**RELATÓRIO DE AUDITORIA DE OBRAS PÚBLICAS
Nº. 180001.01.03.03.099.1115**

Órgão Auditado:
Secretaria da Justiça e Cidadania – SEJUS

Obra Auditada:
**Construção de uma Unidade de Regime Semi-
Aberto (Itaitinga)**

Figura 9 - Planta do Projeto Básico de arquitetura na obra

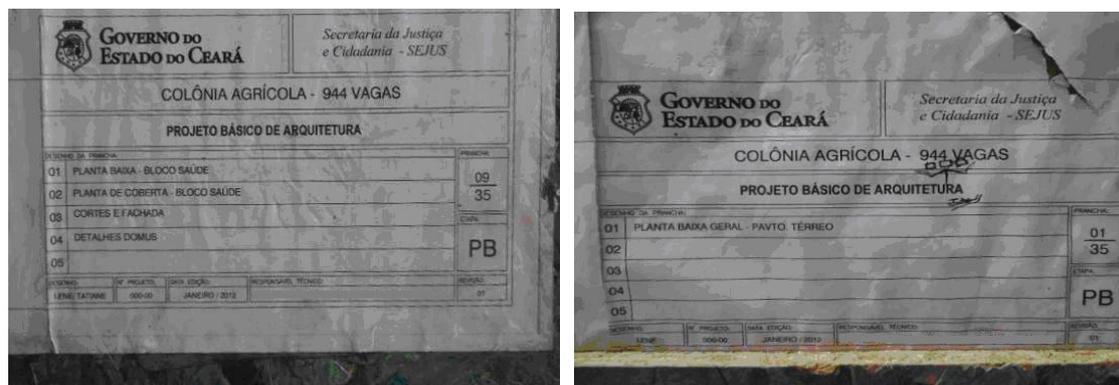
235. Em visita à obra, nos dias 16 e 17/04/2015, a equipe de auditoria encontrou apenas a planta do projeto de arquitetura no escritório da obra, conforme figura 10. Ressalta-se que no canteiro de obras não se encontrou Projeto Executivo.

Figura 11 - Imagem obtida em 7/6/2013 É antes da expedição da Ordem de Serviço

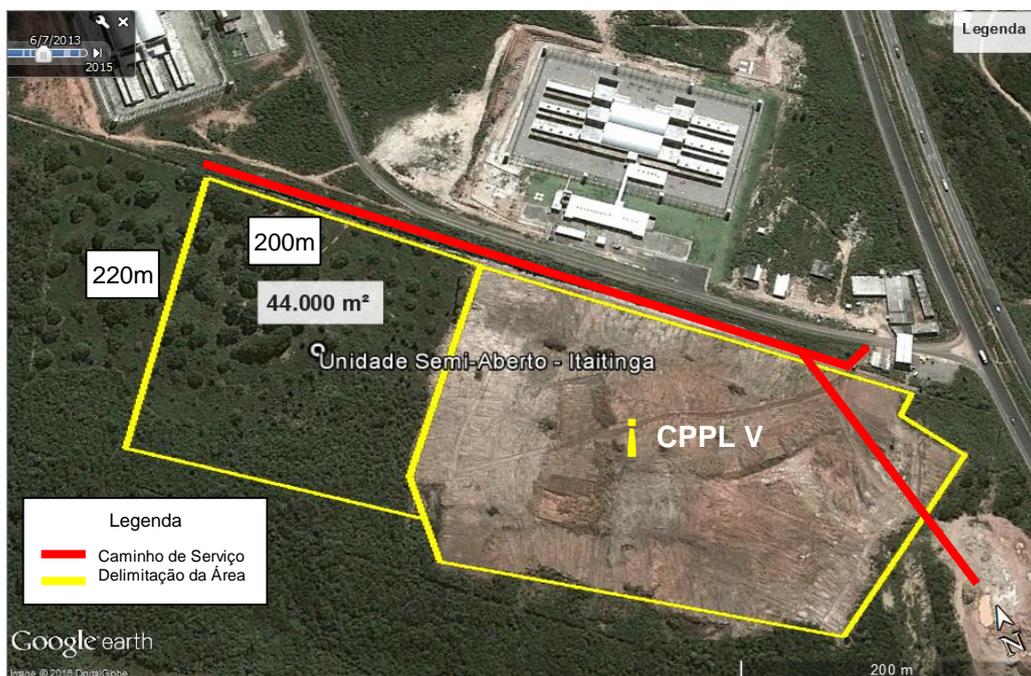
Nada obstante, constata-se que a área de raspagem e limpeza do terreno foi de 44.000m², conforme consta nas figuras 12 e 13 com imagens obtidas antes e após a expedição da Ordem de Serviço (OS) que autorizou o início da obra, respectivamente.

A figura 12, de 07/06/2013, mostra que a área que se encontrava limpa não pertence à Unidade de Regime Semi-Aberta, mas à Casa de Privação Provisória de Liberdade . CPPL V, obra do governo do Estado em construção, vizinha à obra auditada.
